Информация по устранению нарушений пожарной безопасности

по КГУ «Основная средняя школа села Октябрьское отдела образования по Шортандинскому району управления образования Акмолинской области».

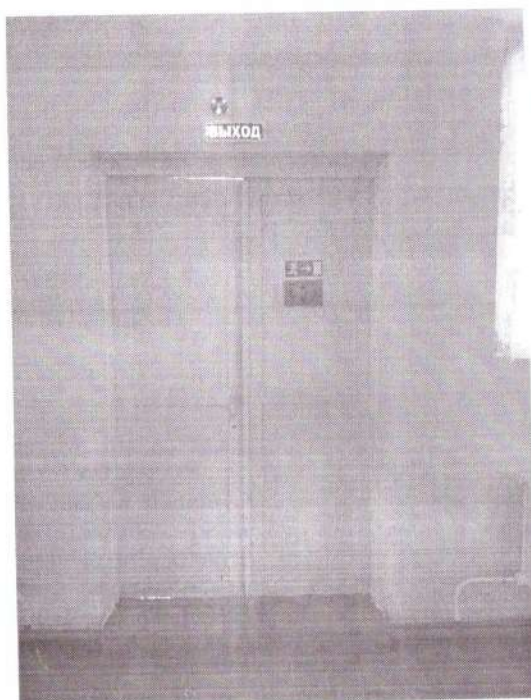
- 4) 1-этаже на эвакуационных путях устроены препятствия (стол преграждающий свободный выход), сужающие проектные размеры эвакуационных путей и выходов. Основание: п. п. 1 п. 36 «Правил пожарной безопасности», утвержденный приказом Министра по чрезвычайным ситуациям Республики Казахстан от 21 февраля 2022 года № 55, п. 64 Проверочного листа, приложение №3- исправлено.

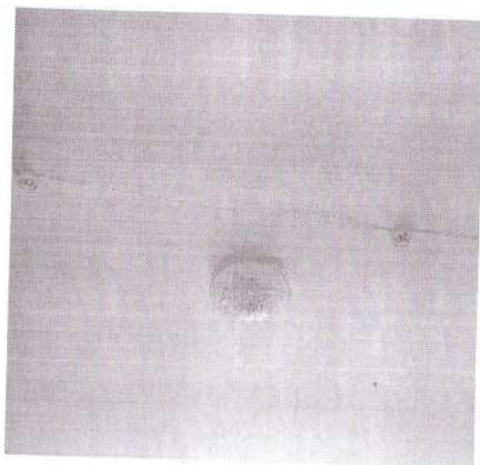
- б) подвальной двери, используется электрический провод с нарушением требований безопасности, который может привести к пожару (вызвать искрение, короткое замыкание), а также эксплуатируется электрический провод потерявший защитные свойства изоляций. Основание: п. п. 1 п. 86 «Правил пожарной безопасности», утвержденный приказом Министра по чрезвычайным ситуациям Республики Казахстан от 21 февраля 2022 года № 55, п. 74 Проверочного листа, приложение №3- **исправлено.**

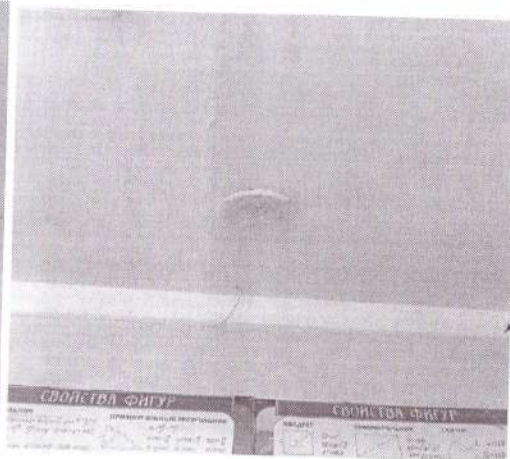
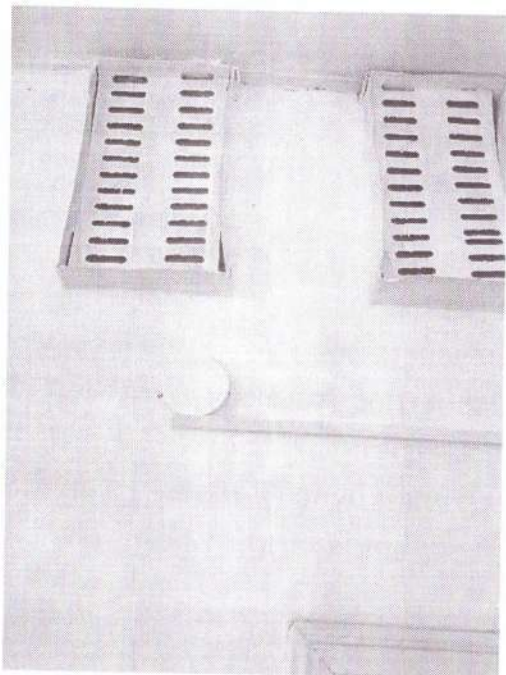
7) В кабинете завхоза, 4 и 7 класса используются приемниками электрической энергии с нарушением конструкции и систем защиты (лампы без плафонов). Основание: п. п. 2 п. 86 «Правил пожарной безопасности», утвержденный приказом Министра по чрезвычайным ситуациям Республики Казахстан от 21 февраля 2022 года № 55, п. 75 Проверочного листа, приложение №3- исправлено;
